PRÉFET
DE LA CORSE-
DU-SUD

Réf : 2026 - SE - 002065 Ajaccio, le 13 NOV. 2026

Objet : Réponse à consultation relative à une ICPE soumise à Autorisation environnementale
Projet de renouvellement d'autorisation et d'extension d'une carrière, à Sartène

Figure n° 1 : plan des bassins de collecte associés à chaque ouvrage existant

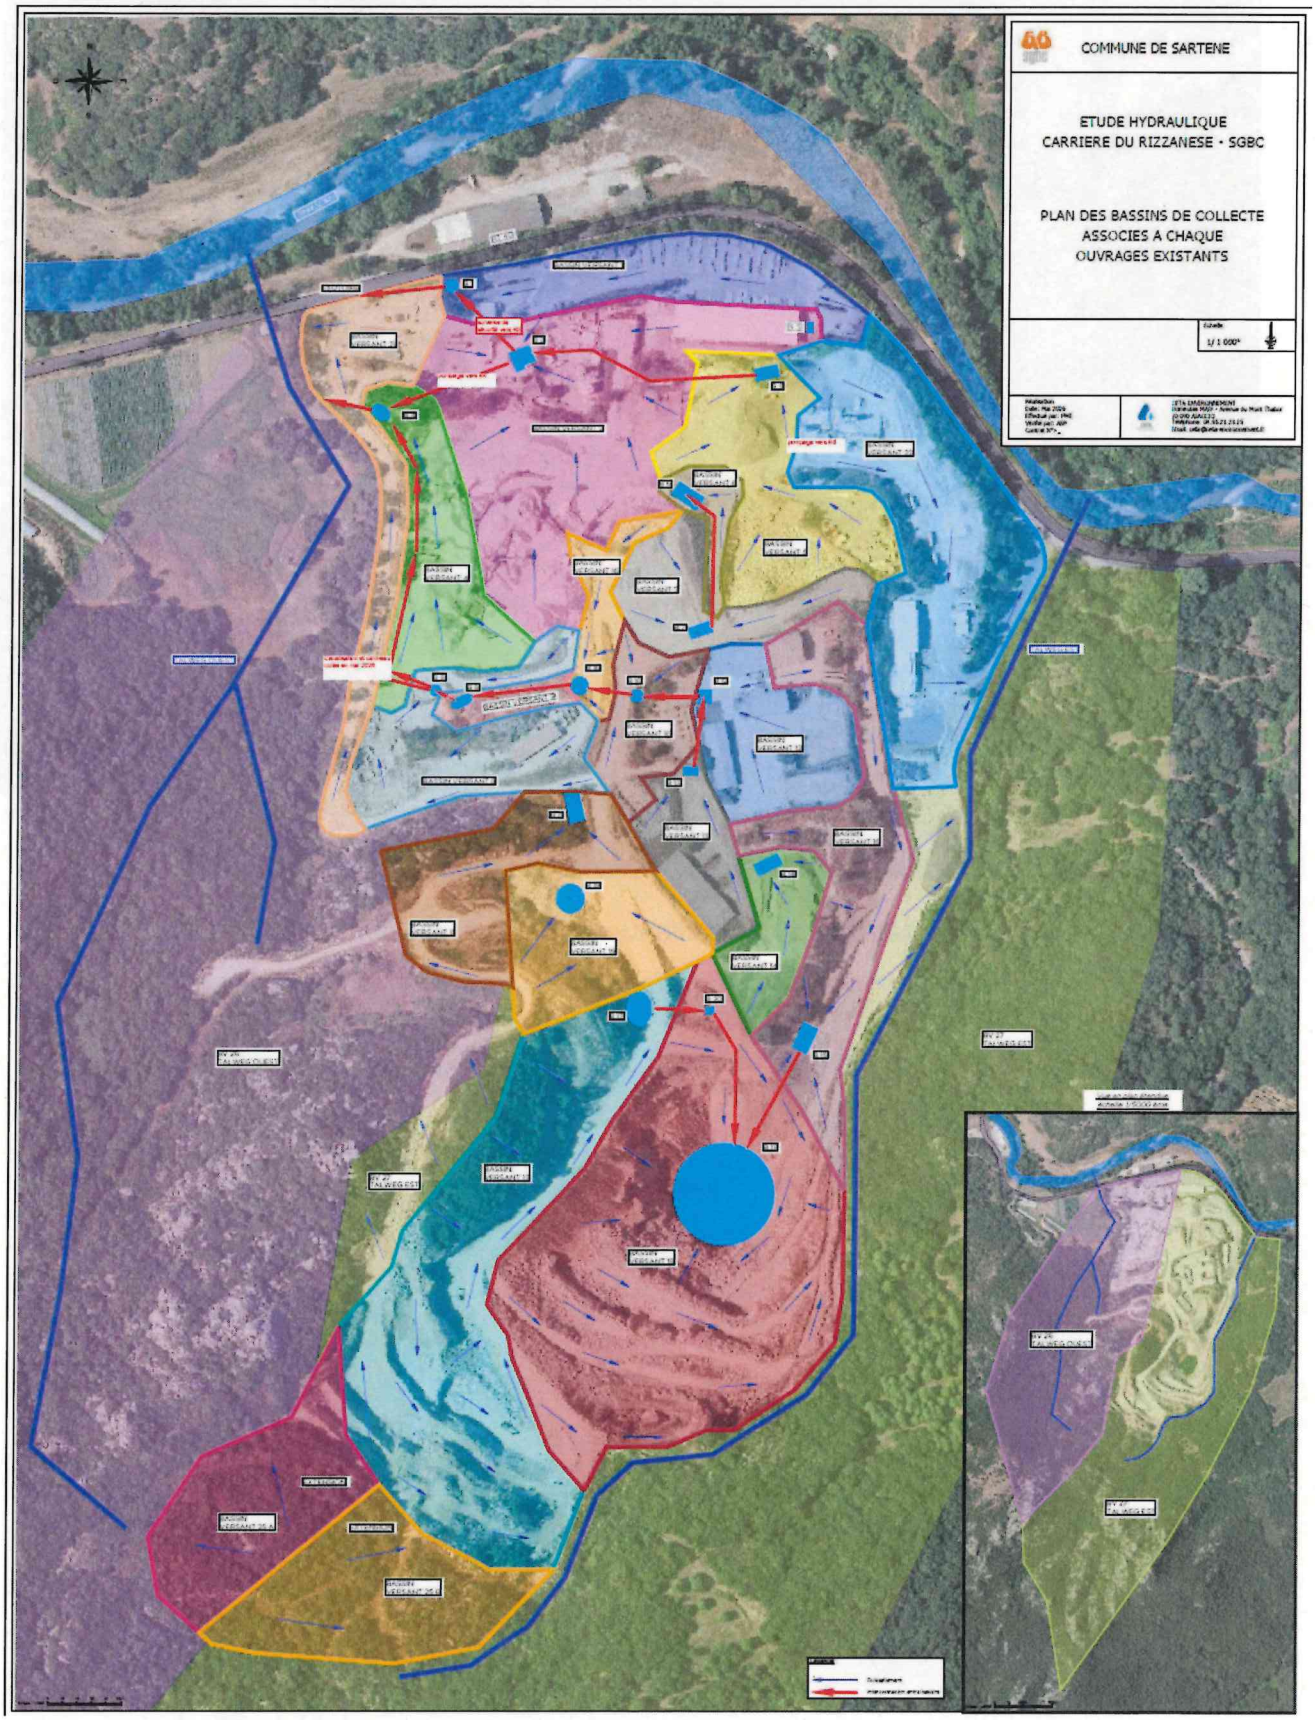
Il appartient par contre au pétitionnaire de clarifier la situation du bassin versant n° 2. En effet, à la lecture de l'analyse faite par le bureau d'étude, le bassin en place n'a la fonction que de bassin de traitement. Il est même inscrit en page 966 de la P.J. n° 4.1. que la collecte des eaux de pluie du bassin versant est inexistante (bien que, sur le schéma de la page 964, toutes les eaux de ruissellement semblent converger vers l'ouvrage B2). Par ailleurs, il est écrit que les eaux du bassin B2 sont renvoyées sur B1 par pompage, tandis que le plan des bassins de collecte de ce même document (Cf. figure n° 1 ci-après) indique, en page 957, que les eaux de B2 sont renvoyées par pompage en direction de B4, et que seule la surverse va vers B1. Au vu de la proximité de ce bassin versant avec l'exutoire, il apparaît indispensable de définir clairement le mode de collecte et de rétention des eaux pluviales attaché à ce bassin versant, de même que son exutoire.

De plus, le bassin n° 14 est un bassin d'infiltration utilisé comme bassin de traitement dans lequel les boues de curage des bassins de traitement sont entreposées, séchées puis valorisées. Il n'a donc aucune fonction de bassin de rétention. Si ce bassin n'a aucune utilité pour le traitement des eaux pluviales, il n'a pas à figurer dans le document. Le fonctionnement de ce bassin versant en matière de gestion des eaux pluviales sera alors à clarifier.

Enfin, il appartient au pétitionnaire, pour ce qui concerne les bassins n° 11, 12, 13, 15, 18 et 20 d'indiquer s'il est prévu de rétablir ou non les interconnexions avec les autres bassins.

Figure n° 3 : matérialisation de l'emplacement du merlon à mettre en place en périphérie Sud du site

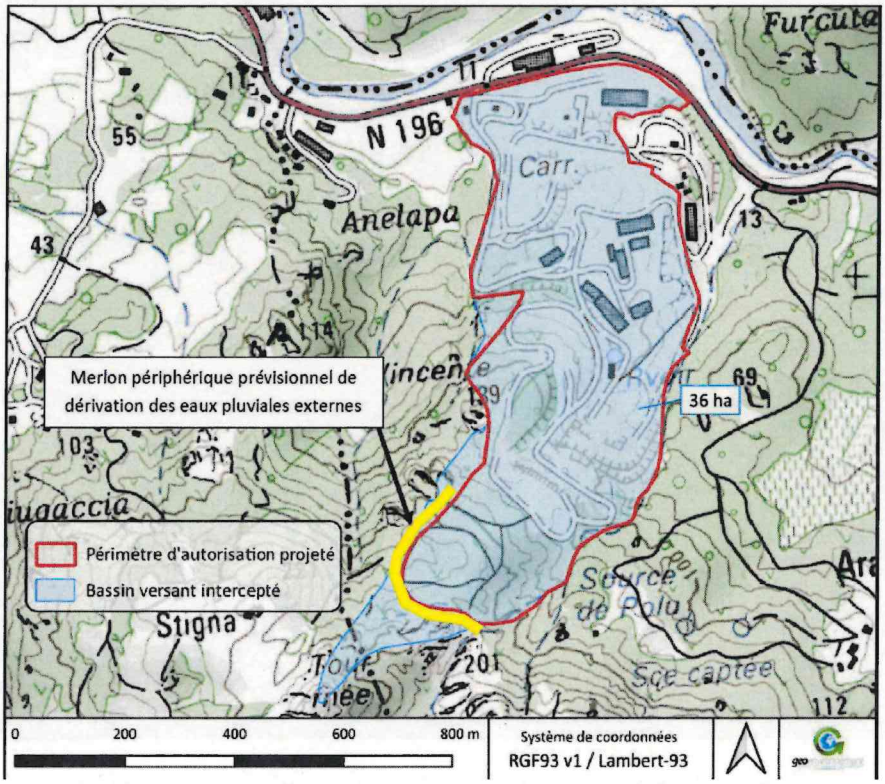
Pour ce qui concerne le cours d'eau situé en bordure Est du site (Cf. figure n° 2), il appartient au pétitionnaire de le prendre en compte en respectant un retrait de 10 mètres, conformément à l'article 11 de l'arrêté ministériel du 22/09/1994 modifié, de même que la mise en place d'un merlon en périphérie Sud du site afin d'empêcher l'entrée des eaux externes, comme indiqué p. 235 de l'étude d'impact (Cf. figure n°3).

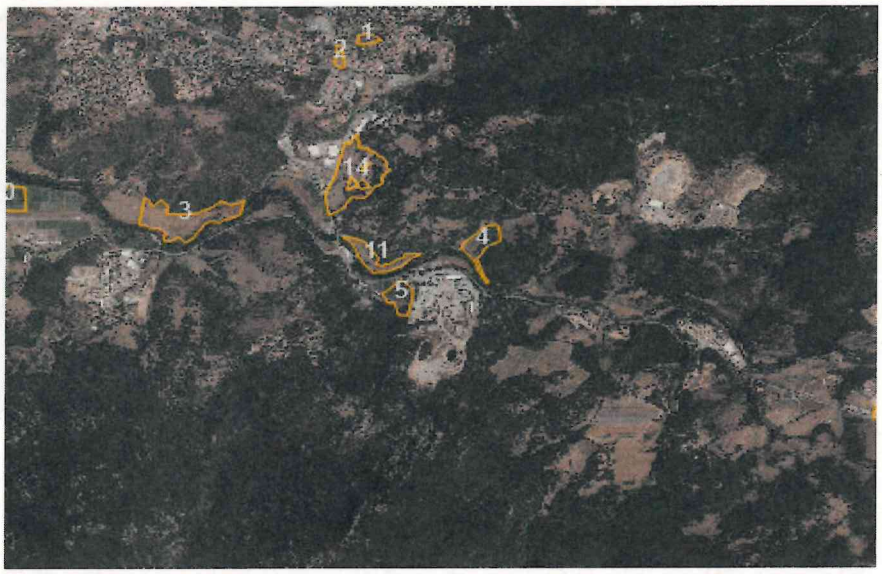
Sur la commune de Sartène, 73 exploitants agricoles y ont des parcelles. Ils pratiquent tous types d'agriculture. Il est constaté que plusieurs exploitations agricoles déclarant des surfaces à la PAC sont bien présentes proches du site, l'entourant presque complètement (*Rayon d'environ 1.5 km de la carrière à titre d'exemple sur la carte*) et même, sont mitoyennes à la zone d'exploitation proprement dite et actuelle, de la carrière. *(Partie Est)*

Un exploitant élève des porcins et petits ruminants au sein d'une chênaie qui est mitoyenne à l'Est (îlot 1) :

Il conviendra d'informer à la fois le(s) propriétaire(s) de ces parcelles ainsi que les exploitants.

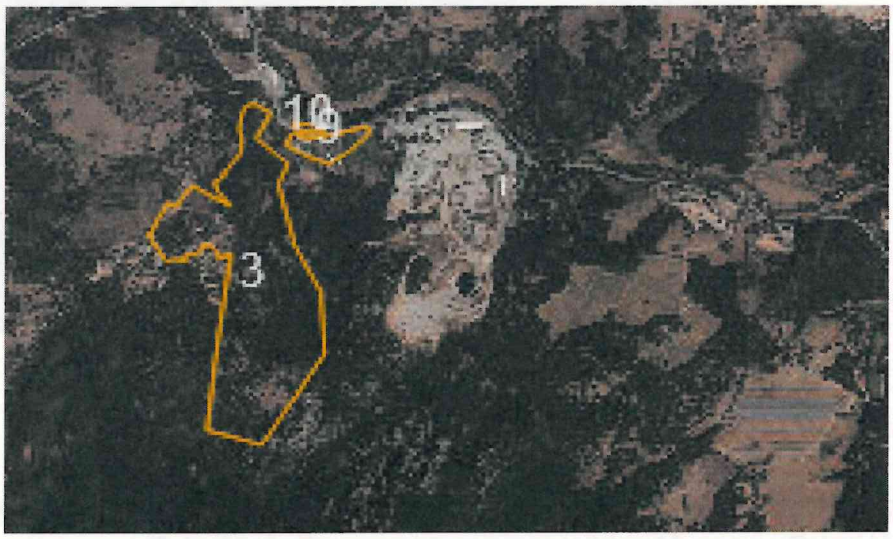
Un autre exploitant possède des prairies pâturées mitoyennes à l'Ouest (îlot 5) et très proches au Nord-Ouest et Nord-Est avec des bovins (îlots 11 et 4) :

Un dernier exploitant possède des surfaces pastorales (ressources fourragères et ligneuses) et fait du maraîchage en culture biologique sur les deux parcelles les plus proches de la carrière sur la carte (9 et 10) :
